S T A C Y施設の変更に係る設計及び工事の計画の認可申請書

〔核計装（起動系）の計測範囲の表記の変更等〕 補足説明資料

令和5年10月30日

原子力科学研究所 臨界ホット試験技術部

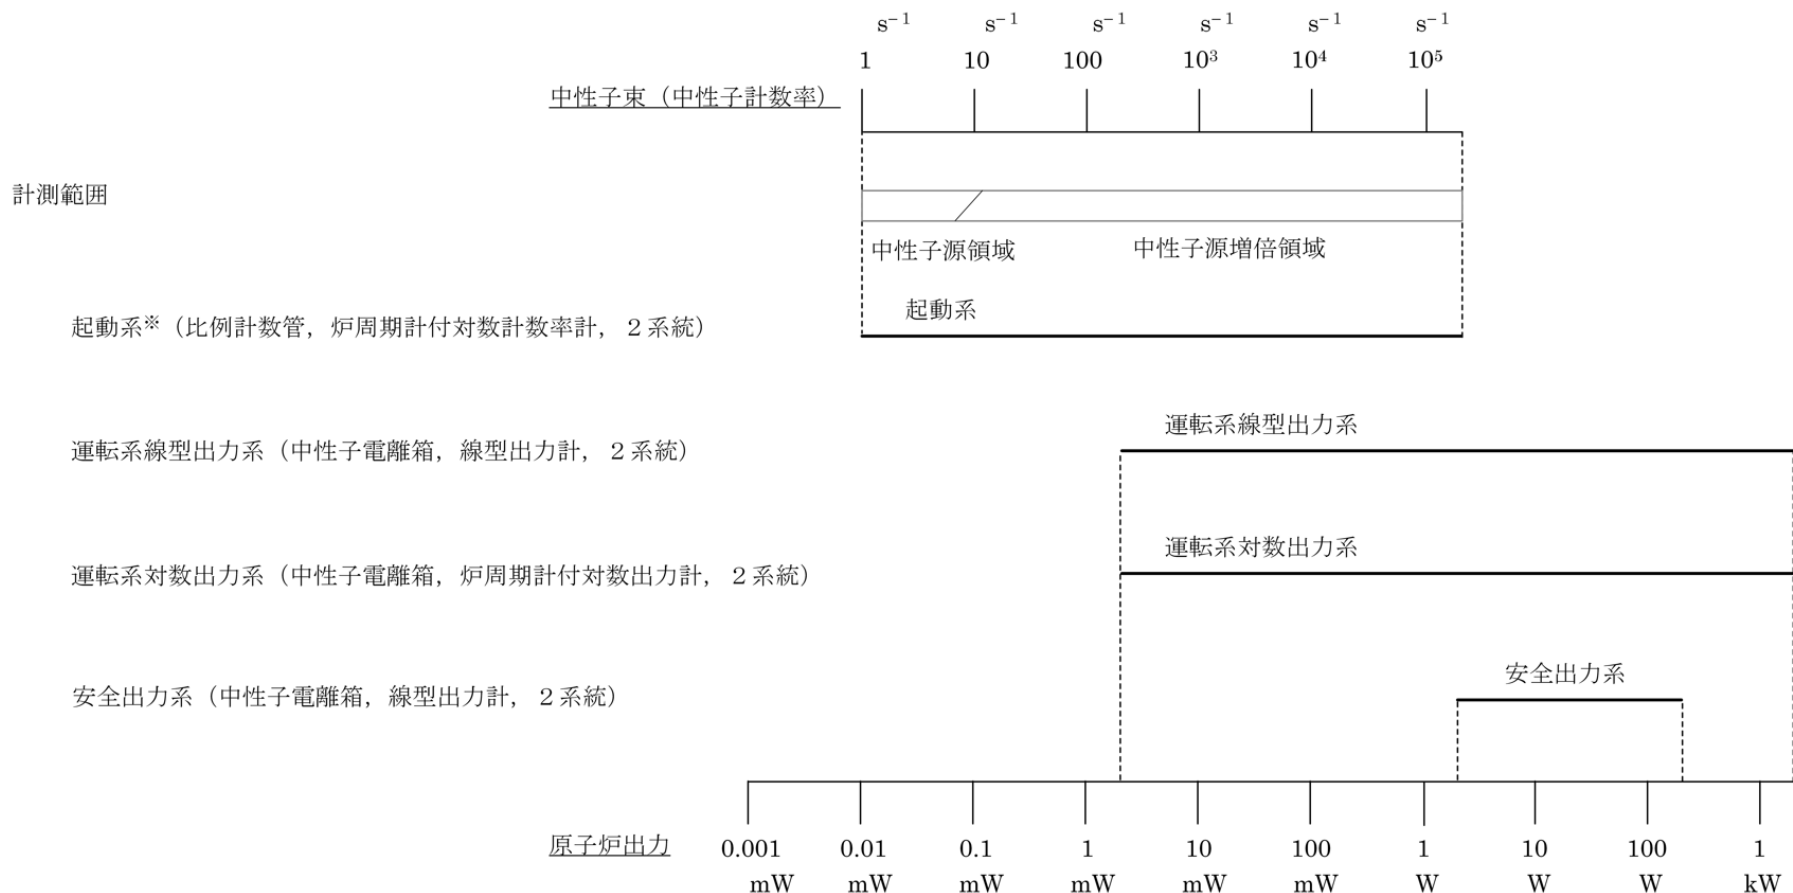
- 起動系は、主として原子炉起動、臨界近接及び低出力時の中性子束を監視するもので、比例計数管、対数計数率回路、炉周期回路等で構成し、炉周期短及び高圧電源電圧低のスクラム信号を発する。また、この系統からは、絶縁回路を経由して計測制御系へ記録信号、インターロック信号を発する。
- 起動系の設計仕様は以下のとおりである。また、計測範囲の表記を実際の計測方式に合わせて、出力(W)ではなく、計数率(s^{-1})に変更する。

検出器の種類	計測範囲		系統数
	変更前	変更後	
B-10比例計数管	$1 \times 10^{-5} \sim 2 \times 10^0 \text{ W}$	$1 \sim 2 \times 10^5 \text{ s}^{-1}$	2系統
	$-100 \text{ s} \sim \infty \sim +5 \text{ s}$	$-100 \text{ s} \sim \infty \sim +5 \text{ s}$

※本図は、核計装各系統が計測する範囲を原子炉出力に重ねて示したものであり、起動系の計測範囲は原子炉出力のそれと厳密に一致するものではない。また、炉心を構成するときは、炉心内中性子束分布と各核計装の計測範囲を考慮して、起動系及び運転出力系の検出器を炉心タンク内に適切に配置し、**起動系と運転出力系並びに運転出力系と安全出力系の計測範囲をオーバーラップさせることにより、中性子束を連続的に計測する。**

図-2 核計装の計測範囲

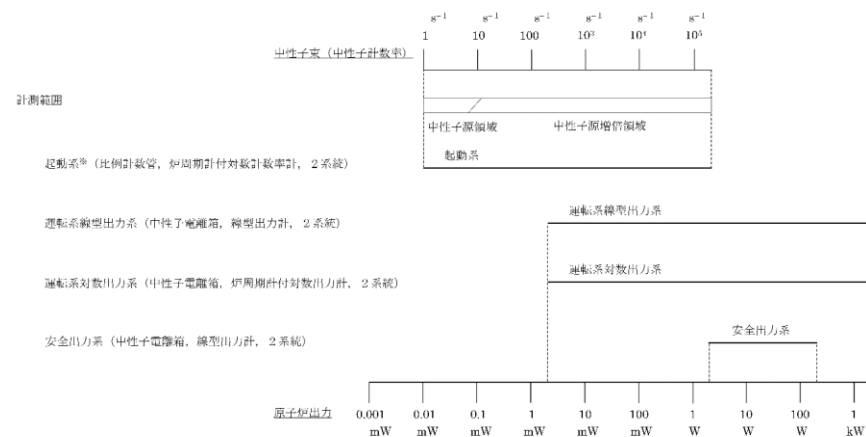
※本図は、核計装各系統が計測する範囲を原子炉出力に重ねて示したものであり、起動系の計測範囲は原子炉出力のそれと厳密に一致するものではない。また、炉心構成時は、炉心内中性子束分布と各核計装の計測範囲を考慮し、起動系及び運転出力系の検出器を炉心タンク内に適切に配置し、起動系と運転出力系並びに運転出力系と安全出力系の計測範囲をオーバーラップさせることにより、中性子束を連続的に計測する。

核計装計測範囲の図は、直近の設置変更許可の申請の際に、本設工認申請書の内容の反映を行う。

出力パルス波形(更新後)

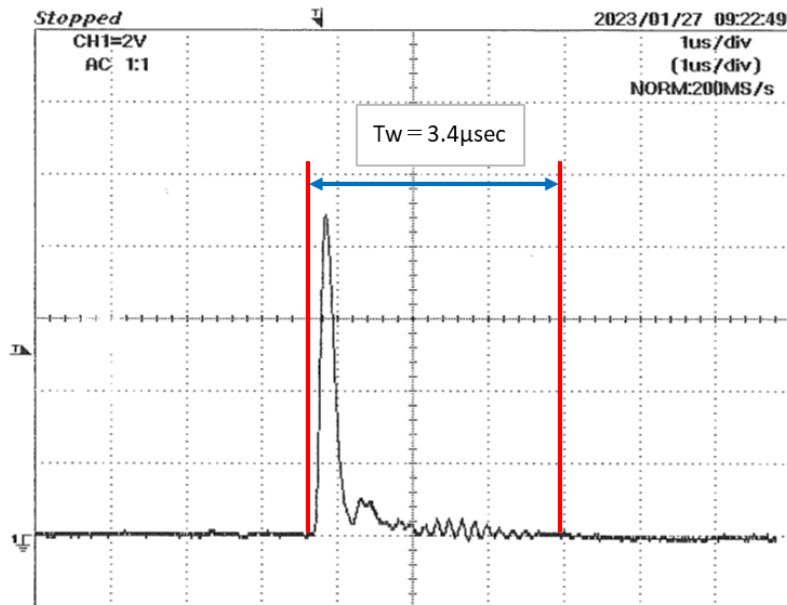
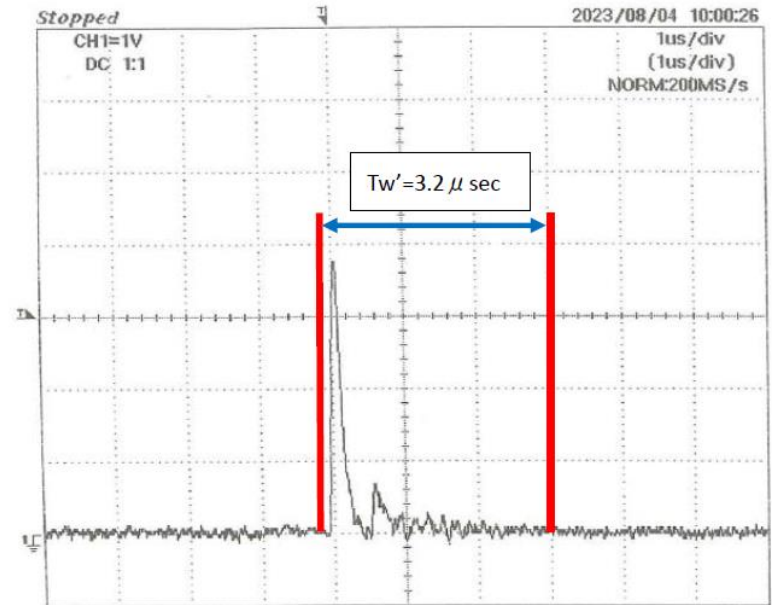
更新前後の検出器で中性子を検出した際のパルス幅をそれぞれ計測し、同等の計測性能を有していることを確認した。

- 更新前の検出器のパルス幅 $3.2\ \mu\text{s}$ に対し、更新後の検出器におけるパルス幅は $3.4\ \mu\text{s}$ と同等の性能であり、 $1/3.4\ \mu\text{s} = 2.94 \times 10^5$ パルス検出/sであることから、既設の計測範囲 ($1 \sim 2 \times 10^5$ cps) を満足することを確認した。

図2 出力パルス波形 (更新後)

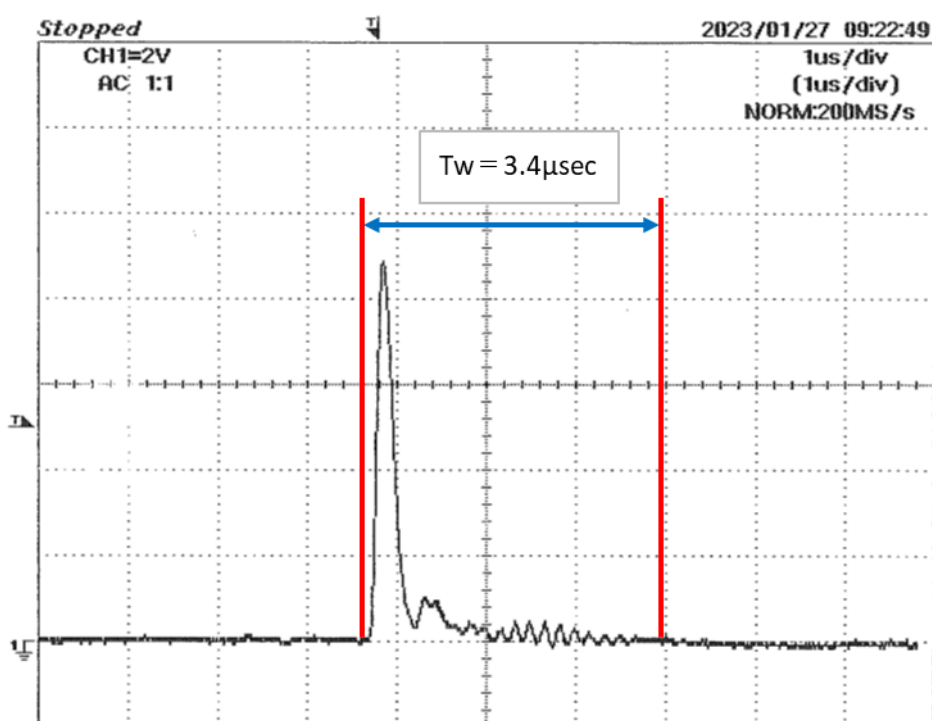
図2に示す出力パルス波形は、更新する検出器で中性子を検出した際のパルスを計測したものである。この図における出力パルス幅 (T_w) は、立上がり、立下がり、リングング (波形の振動現象) 及び不感時間を考慮した時間である。このパルス幅は $3.4 \mu s$ であり、 $1/3.4 \mu s = 2.94 \times 10^5$ パルス検出/s であることから、既設の計測範囲 ($1 \sim 2 \times 10^5$ cps) を満足する。

図3 出力パルス波形（更新前）

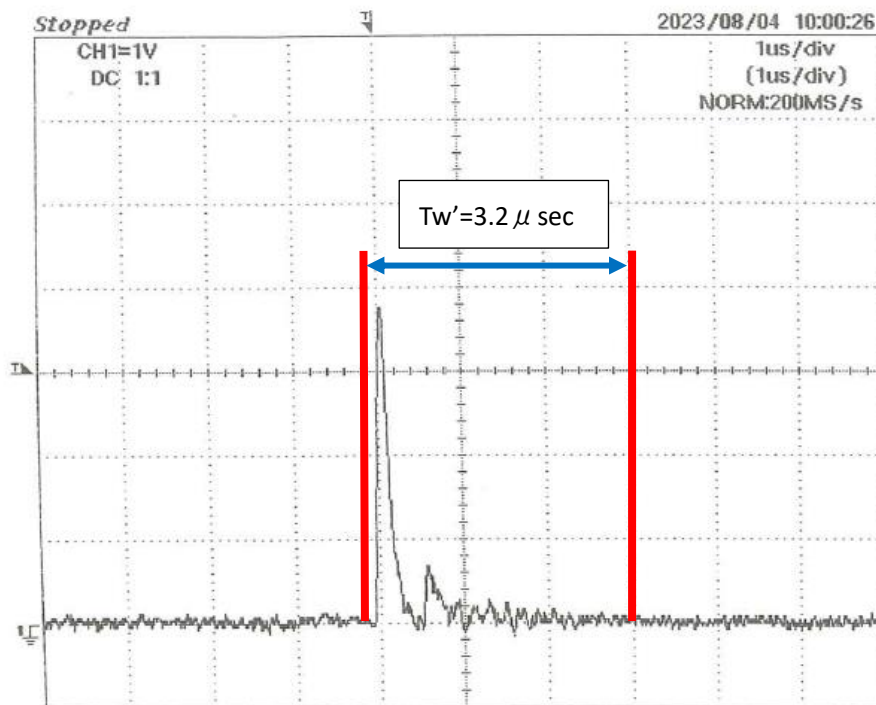
また、図3に更新前の検出器で中性子を検出した際のパルス波形を示す。図3に示すとおり更新前の検出器における出力パルス幅 (T_w') は $3.2 \mu s$ であり、計測範囲に係る性能として検出器の更新前後で同等であることを確認した。
